# ASSEMBLÉE GÉNÉRALE FNE PARIS

**NOTRE ACTION POUR LA  
PLACE FÉLIX EBOUE**

# Le projet Place Félix Eboue : pour comprendre

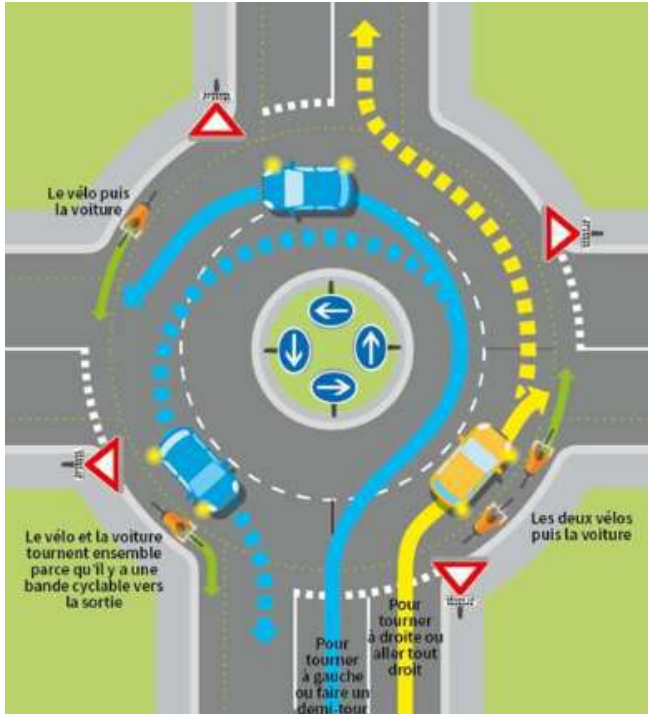
1 - Contre toute attente, une végétalisation moindre à venir

« Les deux espaces plantés représenteront environ 1 000 m<sup>2</sup> et accueilleront une quarantaine d'arbres de haute tige ainsi qu'une pelouse de 270 m<sup>2</sup> » @paris.fr

Mais le terrain contredit !  
La station de métro compte 4 accès pour les 2 lignes souterraines (6 et 8) avec un système d'étanchéité anti-racines qui interdit la plantation d'arbres.

*En attendant, les travaux ont déjà éliminé  
les 4 grands bacs de végétation dense  
jusque-là présents sur le pourtour ombragé.  
Le solde végétal au final sera donc... négatif.*

PAS D'ETUDE D'IMPACT SUR LES CONSÉQUENCES DE L'ABANDON DU GIRATOIRE:

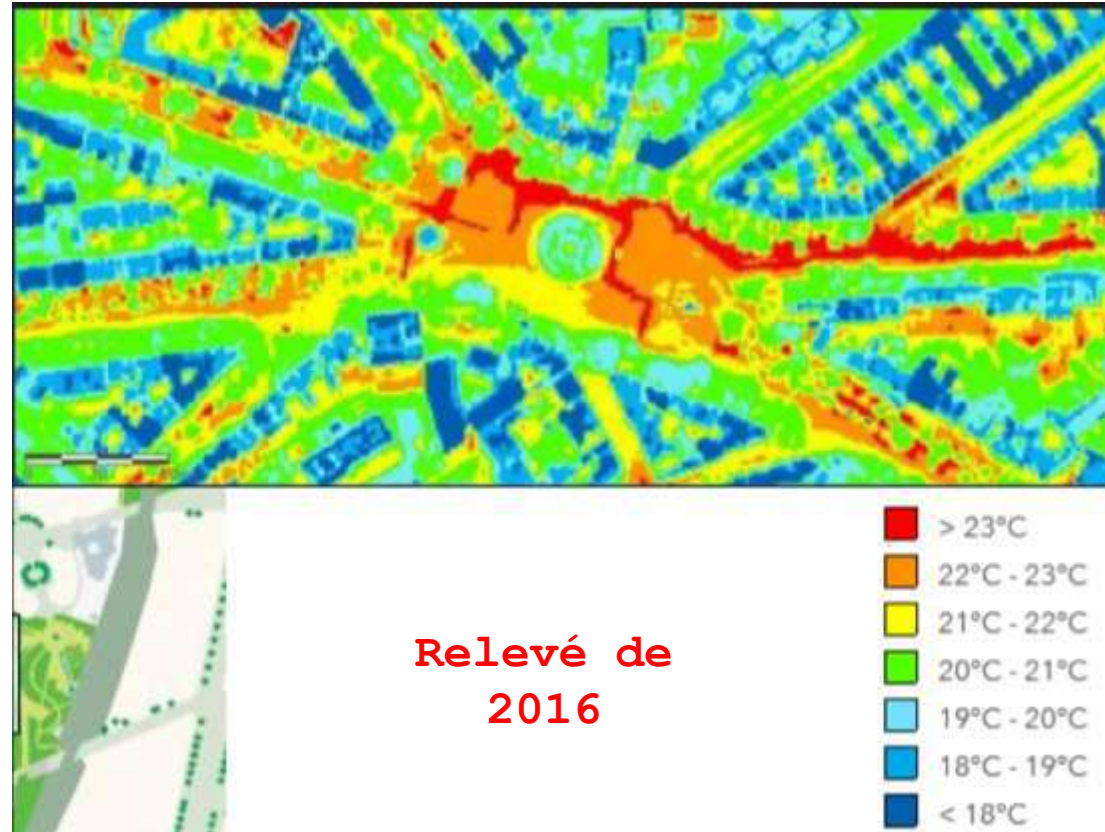
- Thromboses ?
- Report de circulation ?

PAS DE NOUVEAUX RELEVÉS THERMOGRAPHIQUES

PAS D'ÉTUDE D'IMPACT SUR LES NUISANCES SONORES A VENIR POUR LES RIVERAINS

3 - Un projet réduit à la logique de voirie, qui plus est : dangereux

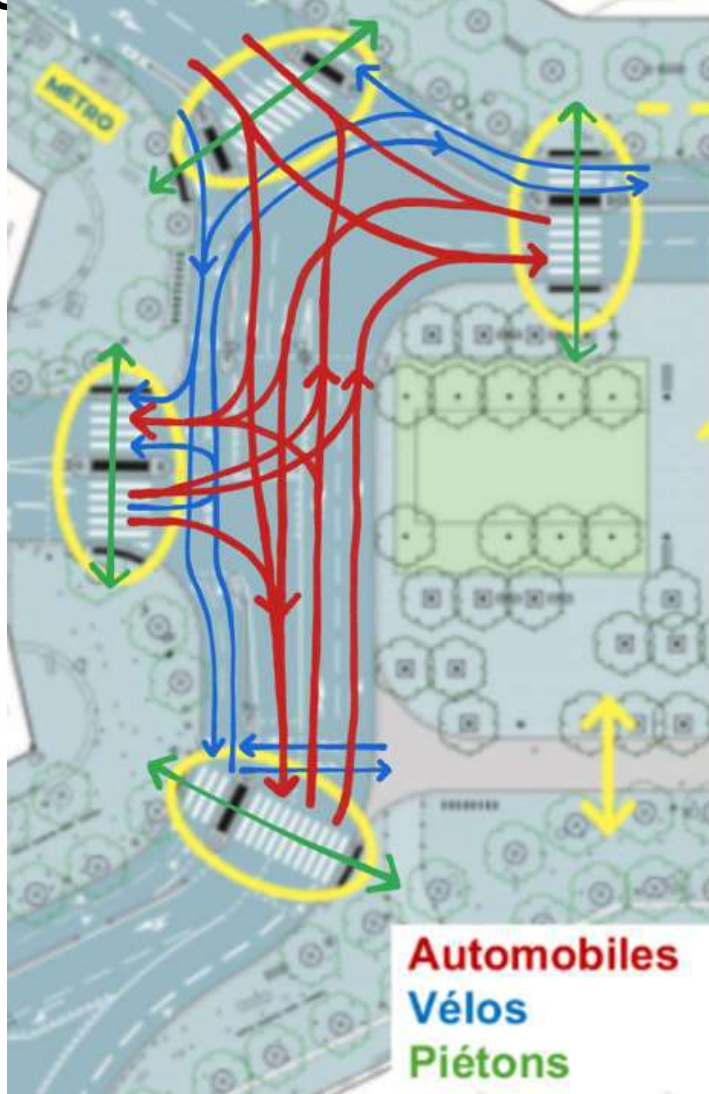
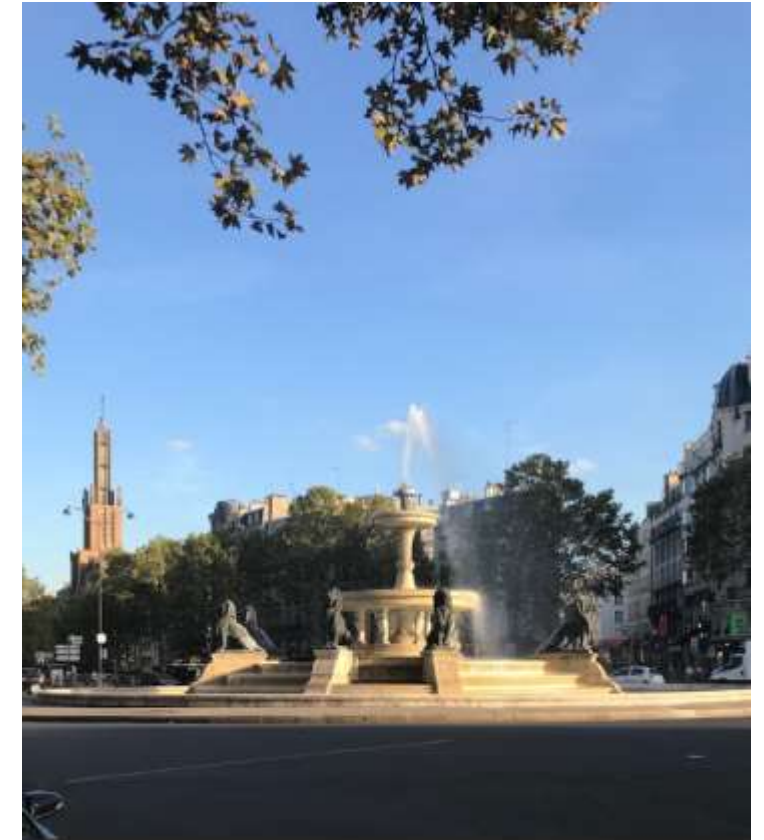
Absence de réflexion sur les usages de vie et économiques. Tout est centré sur la voirie..

La place va perdre son rôle dans le maillage haussmannien : plus de perspective en accès ni

# Notre conviction :

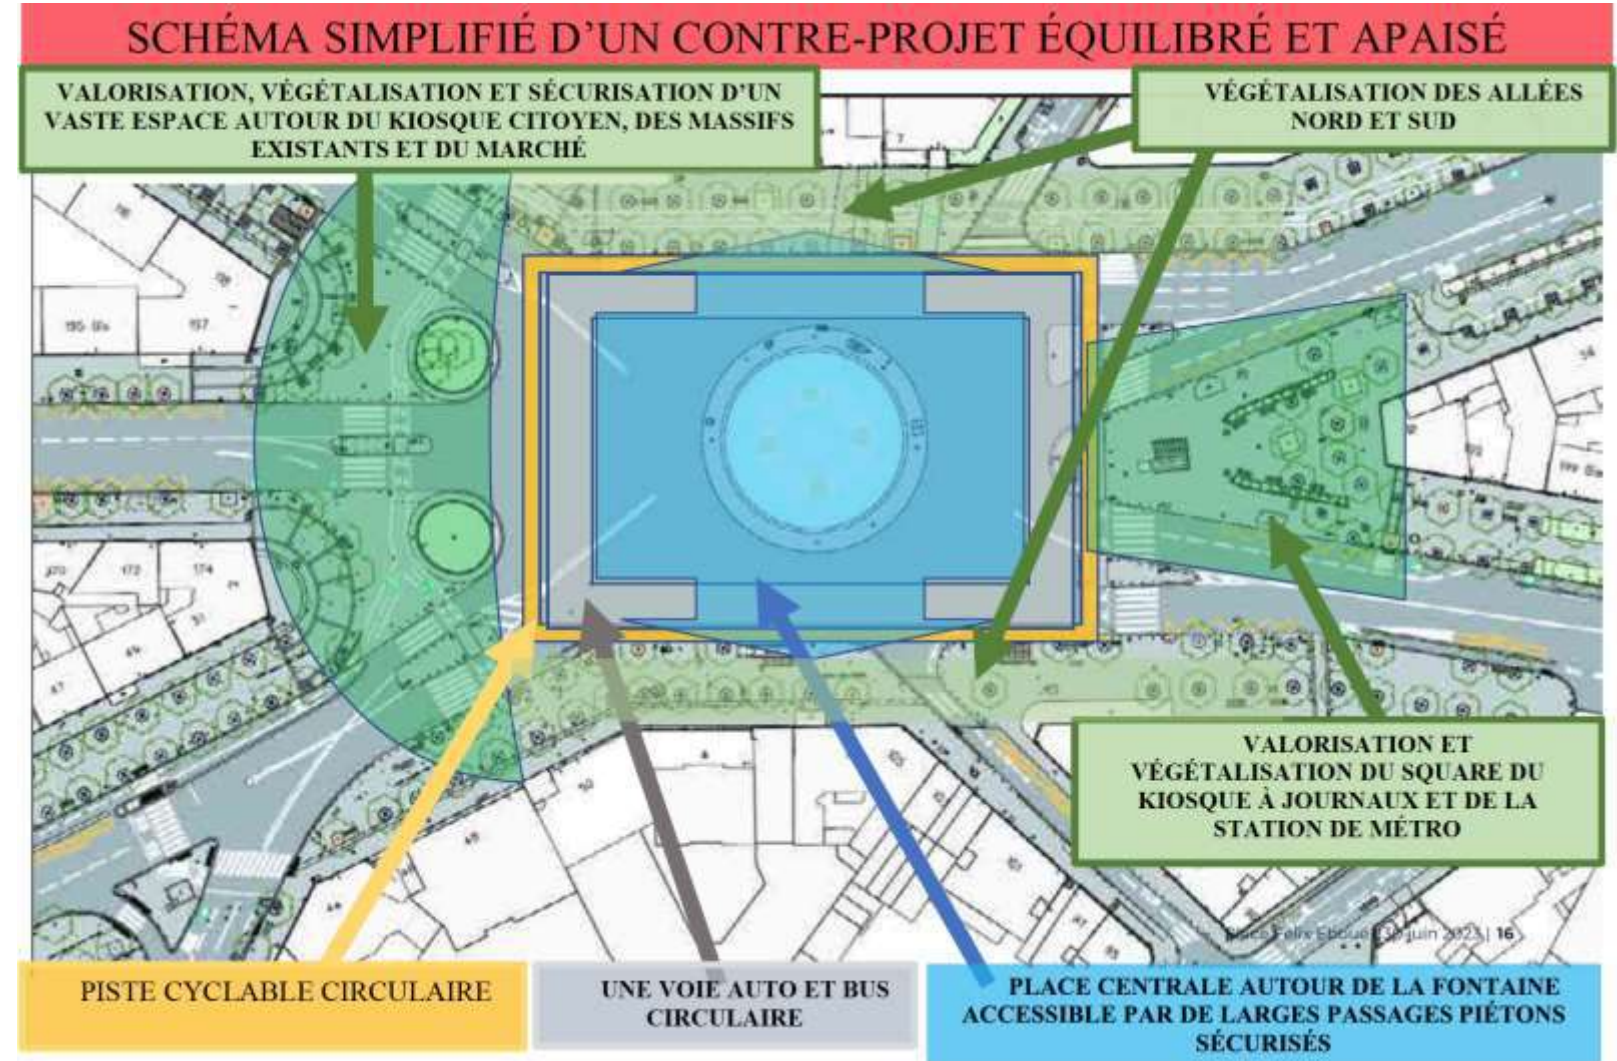
Nous devons faire aboutir un projet alternatif

- Sur un **plan circulaire** avec revêtement anti-**chaleur**.
  - Valorisant **une vie de quartier**, le **patrimoine** et des **déplacements sécurisés**
  - Priorisant **une re-végétalisation pérenne** sur le pourtour
- Avec **UNE VUE D'ENSEMBLE** vs **UN APPEL A PROJETS** proches.  
PRÉVOYANT DES **ÉTUDES D'IMPACT PRÉALABLES** AINSI QU'UNE **VRAIE CONCERTATION**
